女川原子力発電所 2 号炉審査資料	
資料番号	02DS-2-1(改 1)
提出年月日	2023 年 8 月 23 日

女川原子力発電所 2 号炉
設置許可基準規則等への適合性について
(所内常設直流電源設備 (3 系統目))

2023 年 8 月
東北電力株式会社

第 1.1.7-8 図 重大事故等対処設備配置及び保管場所図 (その 8)

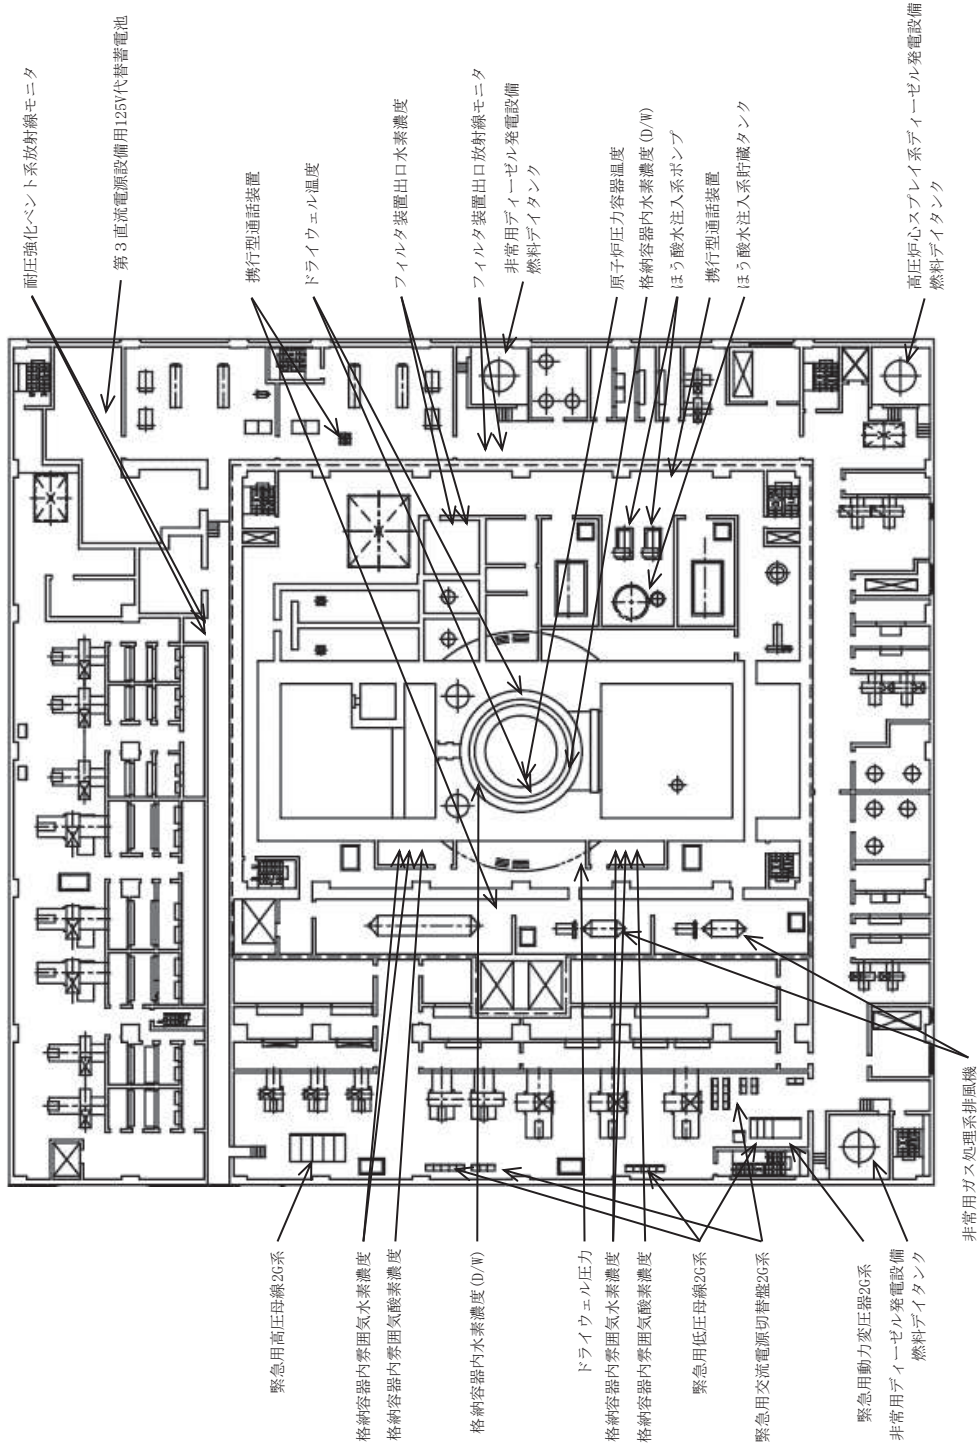
「第 1.1.7-8 図 重大事故等対処設備配置及び保管場所図（その 8）」を以下のとおり変更する。

第5.5-2図 原子炉冷却材圧カバウンダリを減圧するための設備系統概要図（可搬型代替直流電源設備による主蒸気逃がし

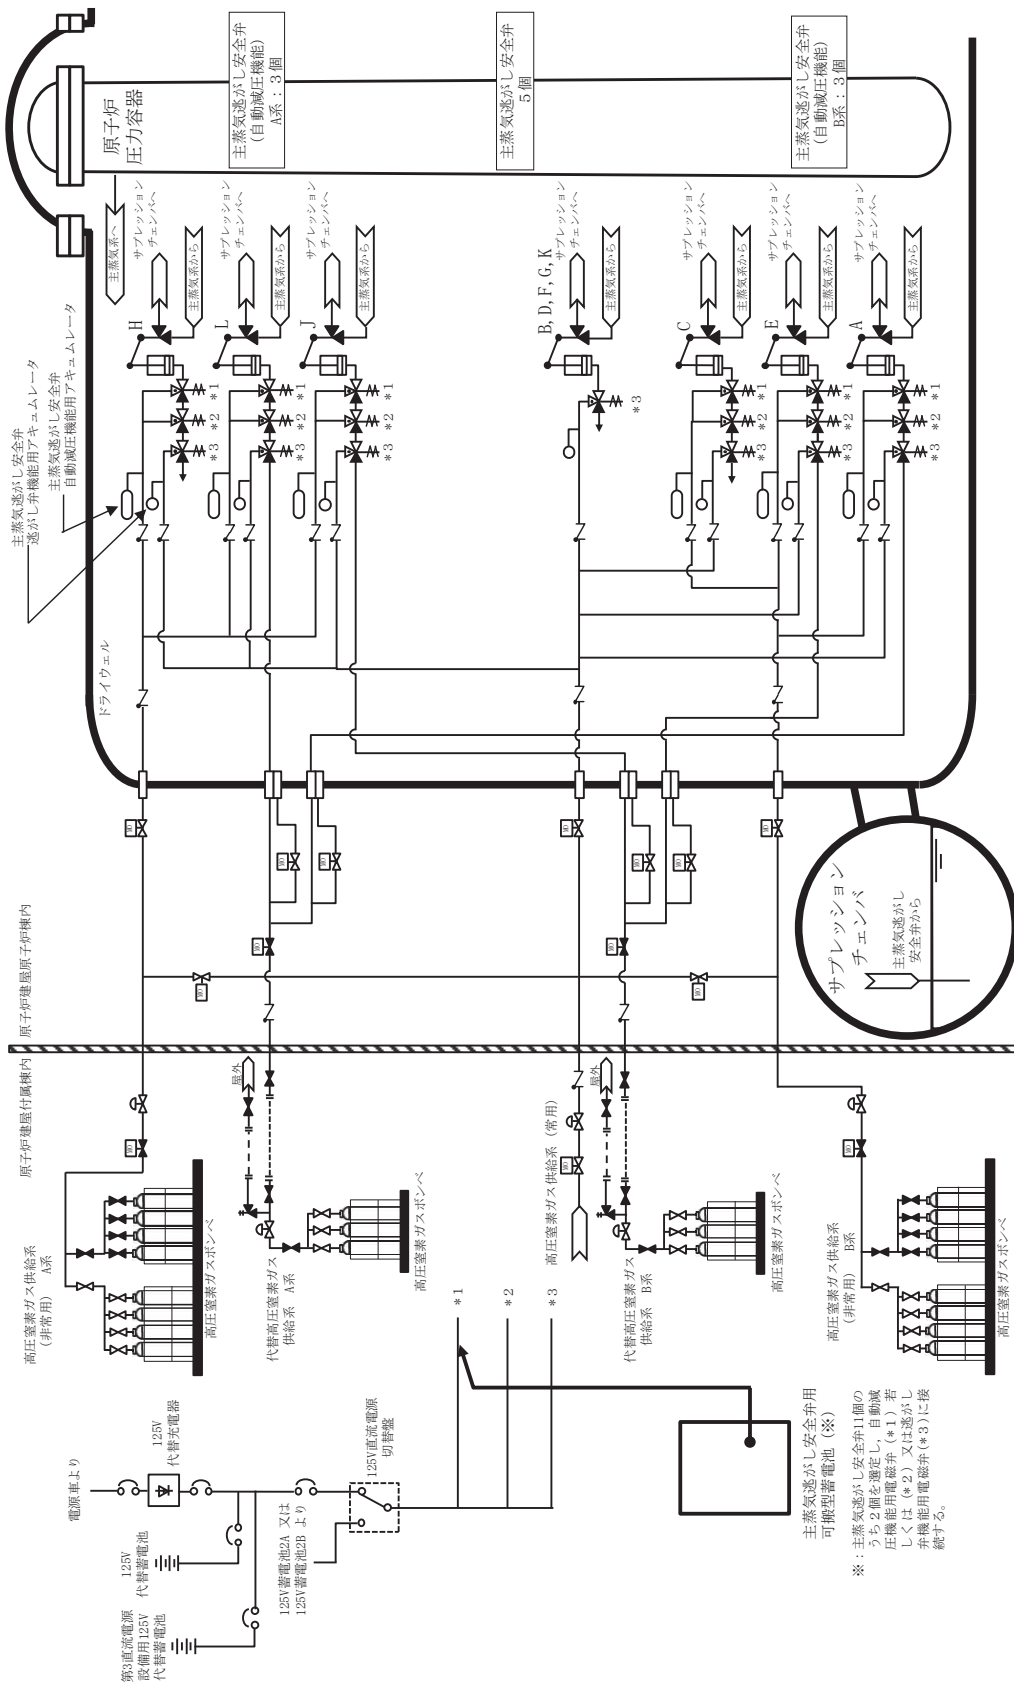
「第 5.5-2 図 原子炉冷却材圧力バウンダリを減圧するための設備系統概要図（可搬型代替直流電源設備による主蒸気逃がし安全弁機能回復）」，

「第 5.5-3 図 原子炉冷却材圧力バウンダリを減圧するための設備系統概要図（主蒸気逃がし安全弁用可搬型蓄電池による主蒸気逃がし安全弁機能回復）」を以下のとおり変更する。

第 6.4-4 図 計装設備 (重大事故等対処設備) 系統概要図 (4) (計器電源喪失時に使用する設備)

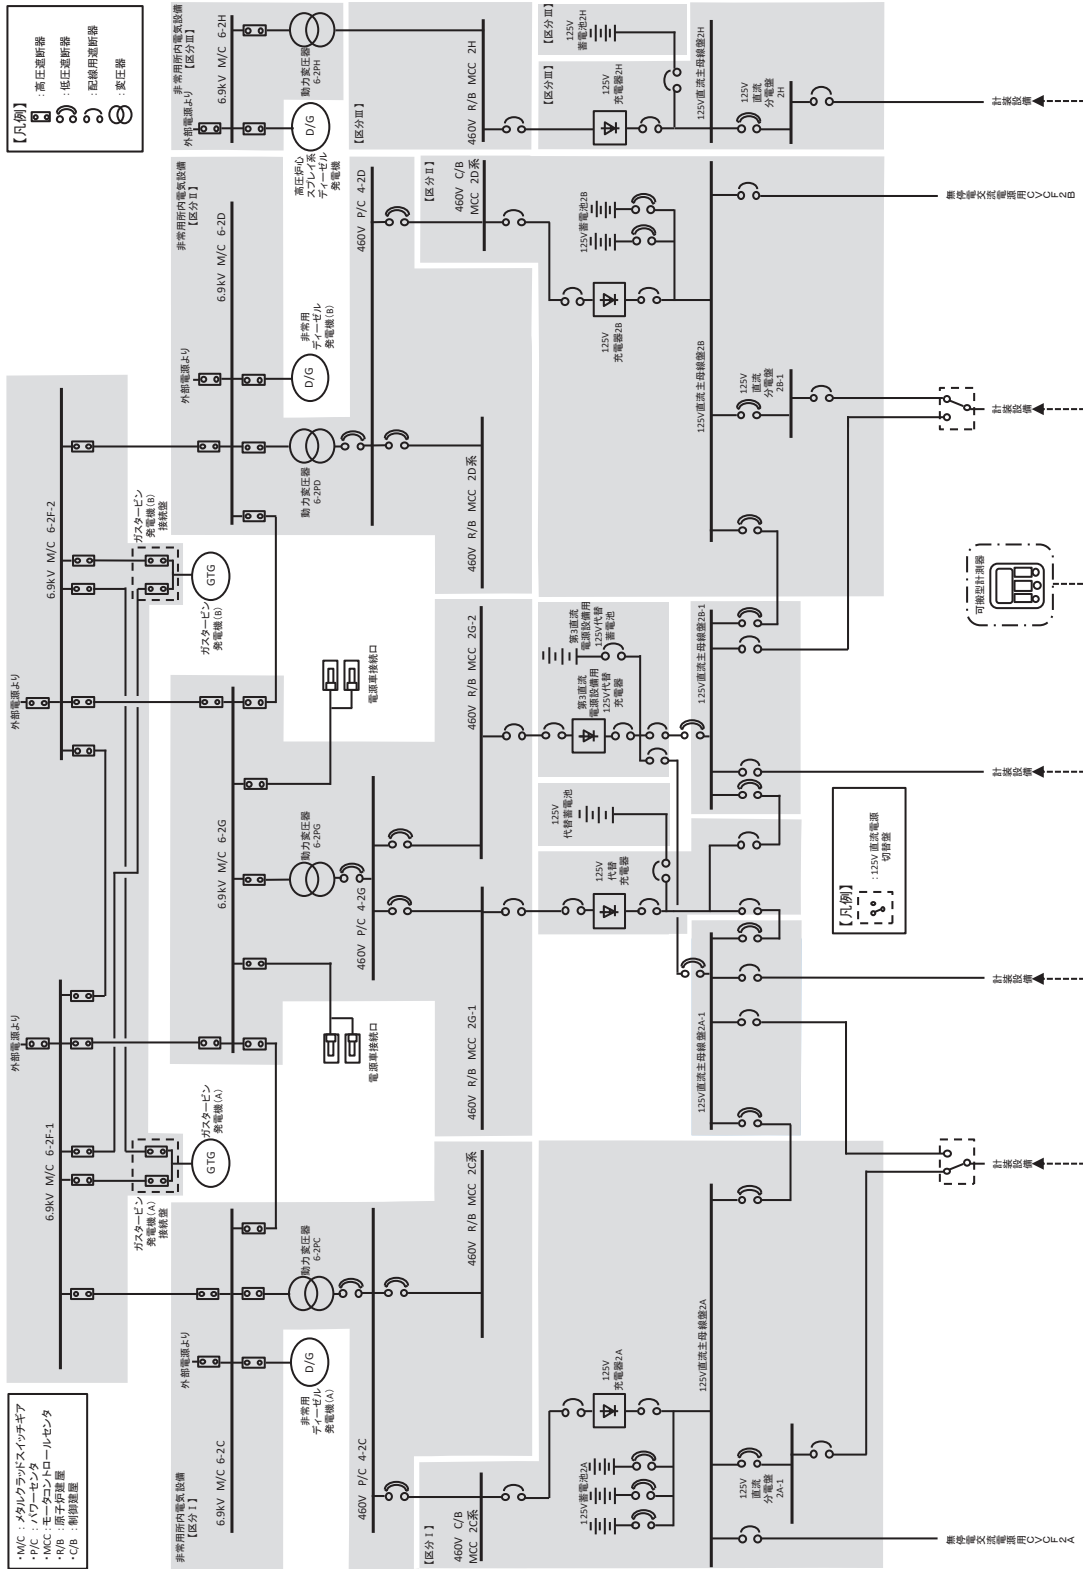
「第 6.4-3 図 計装設備（重大事故等対処設備）系統概要図(3)（計器電源喪失時に使用する設備）」，「第 6.4-4 図 計装設備（重大事故等対処設備）系統概要図(4)（計器電源喪失時に使用する設備）」を以下のとおり変更する。

第 10.2-9 図 代替電源設備系統概要図 (所内常設直流電源設備 (3 系統目) による給電)

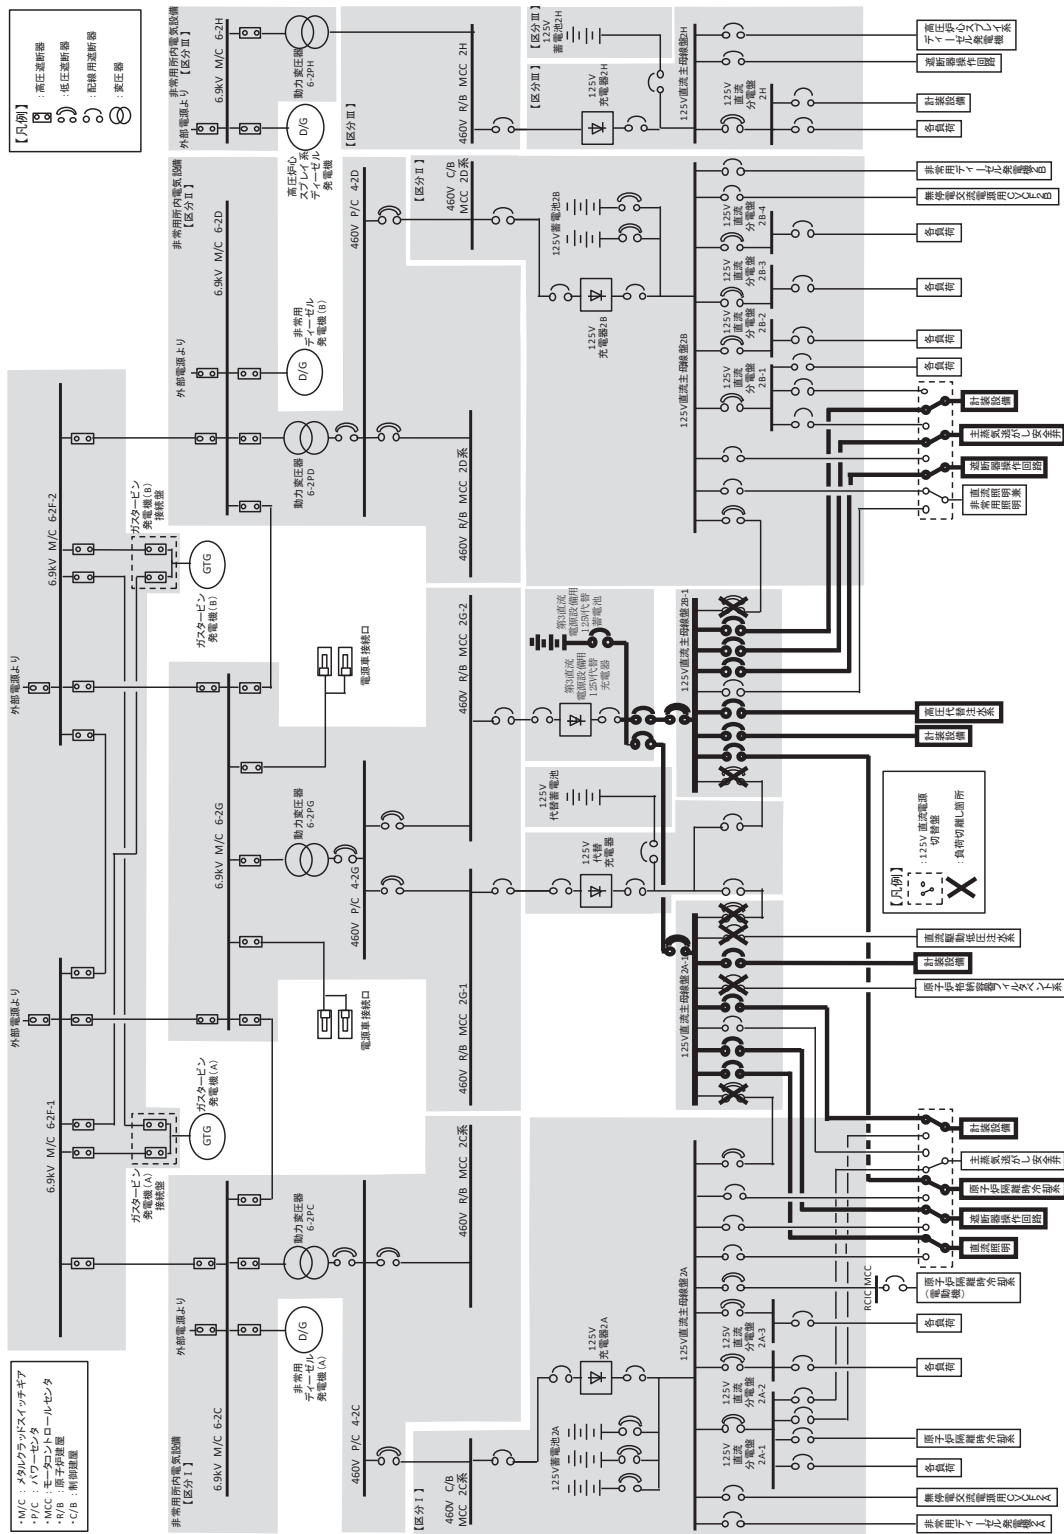
「第 10.2-9 図」を「第 10.2-10 図」とし、「第 10.2-10 図」を「第 10.2-11 図」とし、「第 10.2-11 図」を「第 10.2-12 図」とし、「第 10.2-12 図」を「第 10.2-13 図」とし、「第 10.2-13 図」を「第 10.2-14 図」とし、「第 10.2-14 図」を「第 10.2-15 図」とし、「第 10.2-15 図」を「第 10.2-16 図」とし、「第 10.2-16 図」を「第 10.2-17 図」と読み替えた上で、「第 10.1-3 図 直流電源単線結線図」, 「第 10.2-6 図 代替電源設備系統概要図（所内常設蓄電式直流電源設備による給電）」, 「第 10.2-7 図 代替電源設備系統概要図（常設代替直流電源設備による給電）（125V 代替蓄電池による給電）」, 「第 10.2-10 図 代替電源設備系統概要図（可搬型代替直流電源設備による給電）（125V 代替蓄電池による給電）」, 「第 10.2-12 図 代替電源設備系統概要図（可搬型代替直流電源設備による給電）（電源車から代替所内電気設備を經由して給電（125V 系統）」を以下のとおり変更し, 「第 10.2-9 図 代替電源設備系統概要図（所内常設直流電源設備（3 系統目）による給電）」を以下のとおり追加する。

所内常設直流電源設備（3系統目）は、第3直流電源設備用 125V 代替蓄電池、電路、計測制御装置等で構成し、第3直流電源設備用 125V 代替蓄電池は電力の供給開始から8時間後に、不要な負荷の切離しを行い、電力の供給開始から24時間にわたり、第3直流電源設備用 125V 代

また、所内常設直流電源設備（3系統目）は、特に高い信頼性を有する直流電源設備とするため、安全機能の重要度分類クラス1相当の設計とし、耐震設計においては、第3直流電源設備用125V代替蓄電池及びその回路は、基準地震動 S_s による地震力に対して、重大事故等に対処するために必要な機能が損なわれるおそれがないことに加え、弾性設計用地震動 S_d による地震力又は静的地震力のいずれか大きい方の地震力に対して、おおむね弾性状態にとどまる範囲で耐えられるように設計する。また、所内常設直流電源設備（3系統目）の第3直流電源設備用125V代替蓄電池は、当該設備設置に伴う耐震性、火災防護対策等への影響を考慮した原子炉建屋付属棟内に設置する設計とする。
